*Ministero dell' Ambiente
e della Tutela del Territorio
e del Mare*

U.prot DVA-2014-0037787 del 17/11/2014

**OGGETTO:[IDVIP: 2661] - Procedura di VIA Speciale per le parti in Variante, ex artt. 166 e 167, comma 5, del D.Lgs. 163/2006 e ss.mm.ii.; Verifica di Ottemperanza, ex artt. 166 e 185, commi 4 e 5, del D.Lgs. 163/2006 e ss.mm.ii. e Piano di Utilizzo, ai sensi del D.M. 161/2012. Progetto Definitivo. S.S. 106 "Jonica". Lavori di costruzione 3° Megalotto dall'innesto con la S.S. 534 (km 365+150) a Roseto Capo Spulico (km 400+000).
DETERMINA DIRETTORIALE.**

- galleria artificiale Schiavi (allungamento di 260 m – sviluppo complessivo 880 m):

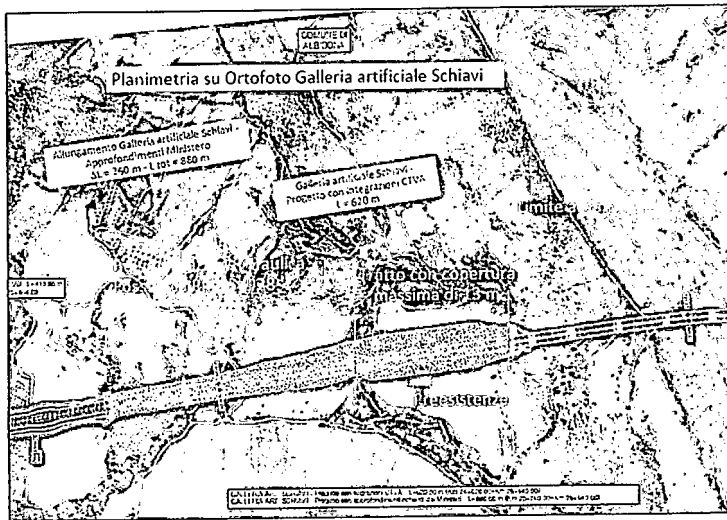
Le integrazioni trasmesse, riportano la proposta di realizzare ulteriori allungamenti di alcuni tratti in galleria come di seguito descritto:

Allungamento della Galleria Artificiale Schiavi

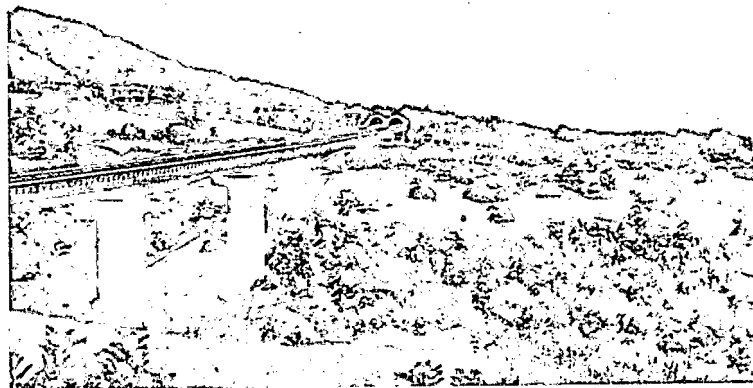
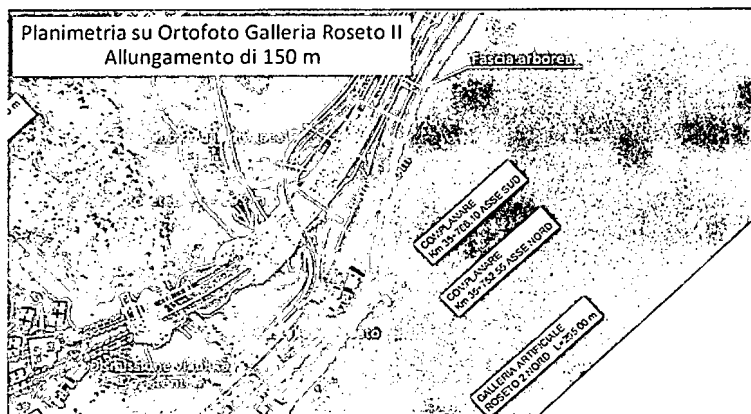
Con riferimento alla galleria artificiale Schiavi, sono stati elaborati alcuni foto-inserimenti da differenti punti di vista, aggiornati rispetto alle migliori progettuali proposte, riportanti l'allungamento della galleria artificiale Schiavi che s'innesta sul viadotto Forno:

Figura 21 - Sezione geologica trasversale in corrispondenza della Galleria artificiale Nivolo ipotizzata

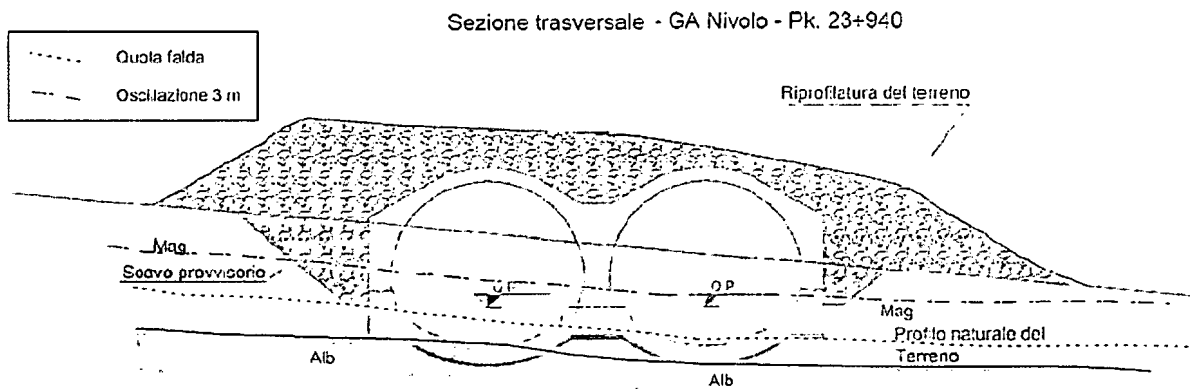
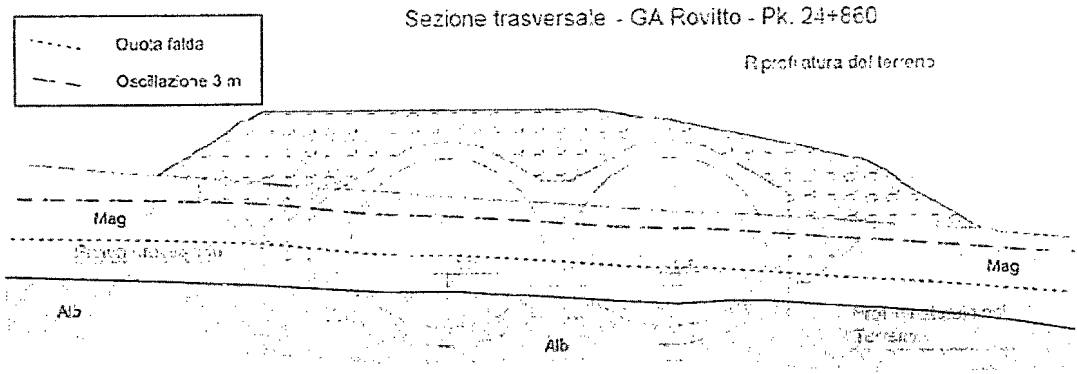
In merito alla possibilità di inserire nuove gallerie artificiali nel tratto che insiste tra il Viadotto Pagliaro e il Viadotto Forno, richiesta emersa in fase di Conferenza dei Servizi e più volte nelle Osservazioni del Pubblico, il Proponente ha effettuato ulteriori analisi circa la possibilità di inserire nuove gallerie artificiali. Il Proponente dichiara che da tali approfondimenti è emerso che l'inserimento di nuove gallerie artificiali comporterebbe la formazione di un effetto diga ai flussi idraulici, in quanto l'arco rovescio si innesterebbe all'interno dello strato impermeabile e costituirebbe quindi uno sbarramento nei confronti dei flussi idraulici.

Pertanto, il Proponente ritiene infattibile l'inserimento di nuove gallerie artificiali nei terrazzi subito precedenti i viadotti Monaco e Forno.

Figura 24 - Fotosimulazione nuova Galleria Artificiale Pagliaro

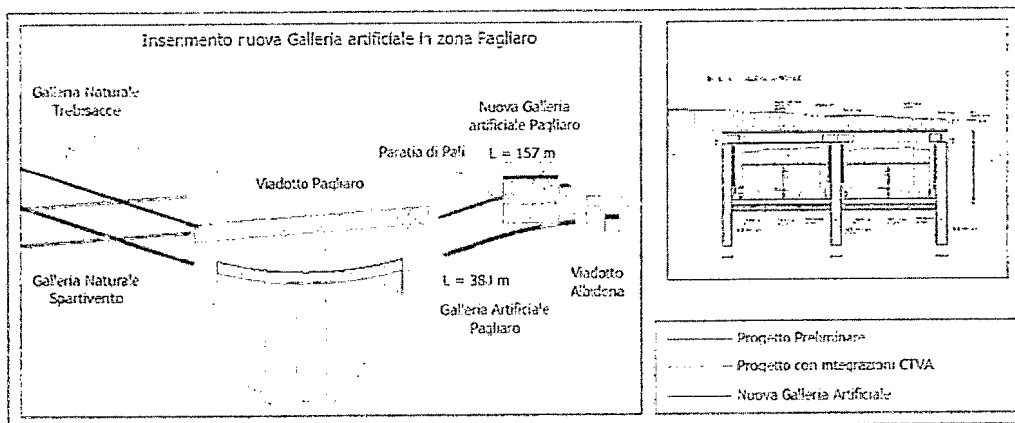
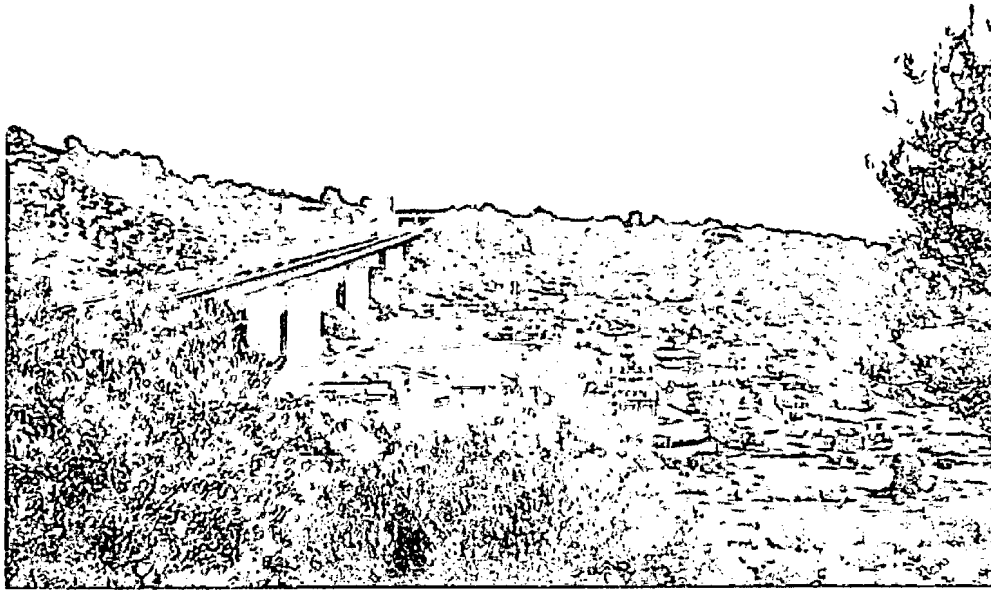
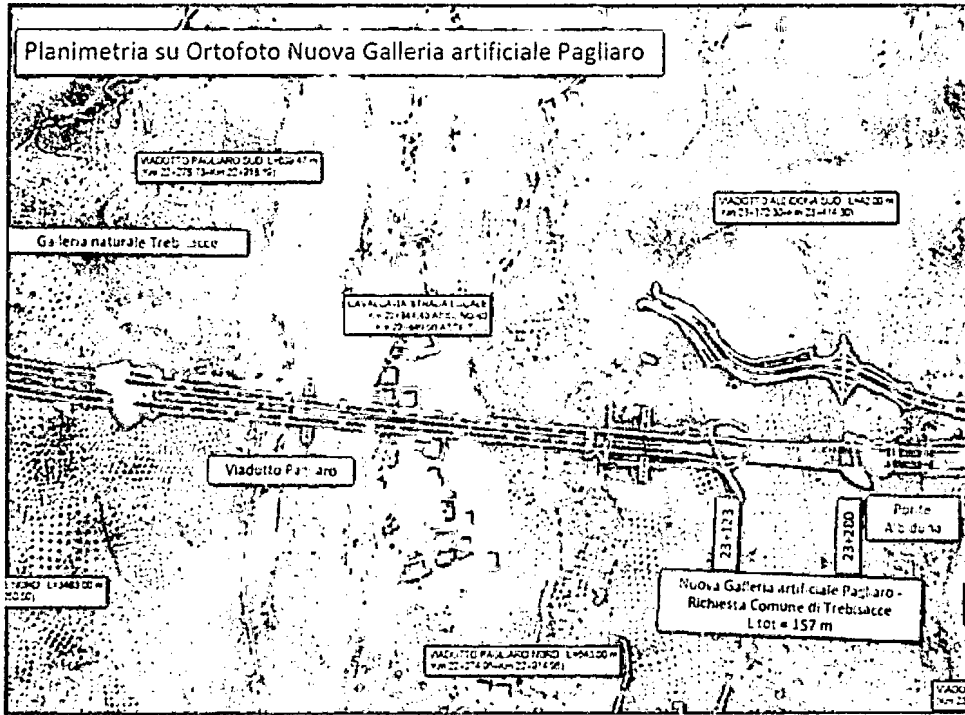
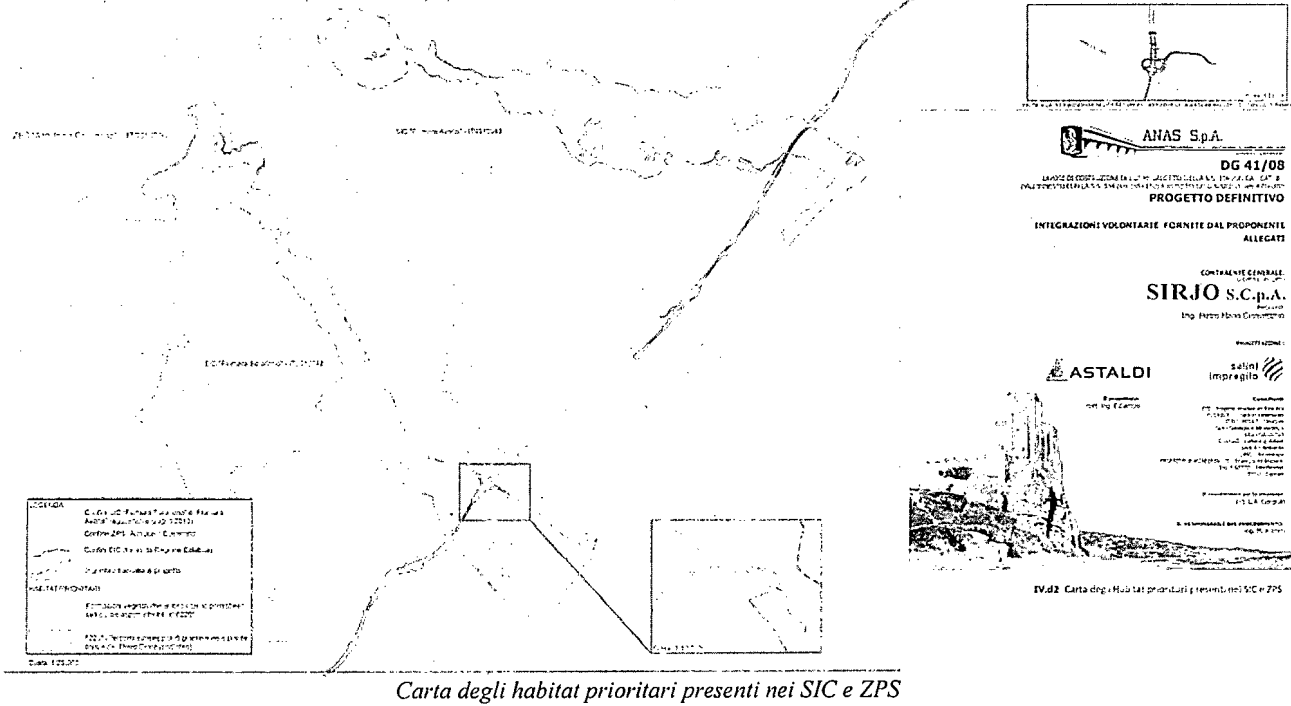
In merito alla richiesta del Comune di Trebisacce di coprire il tratto in trincea collocato tra il viadotto Pagliaro e il Ponte Albidona, il Proponente ha sviluppato una proposta progettuale nella quale prevede l'inserimento di una galleria artificiale della lunghezza di 157 m tra le progressive 23+123 e 23+280.

Tenuto conto dell'esigenza espressa dal Comune di Trebisacce, si ritiene opportuno approfondire la realizzazione della richiesta galleria artificiale tra il viadotto Monaco e il Viadotto Forno, tenuto anche conto della necessità di traslare il tracciato di progetto in corrispondenza dello svincolo di Albidona per posizionare tale svincolo fuori dall'area soggetta a vincolo paesaggistico.
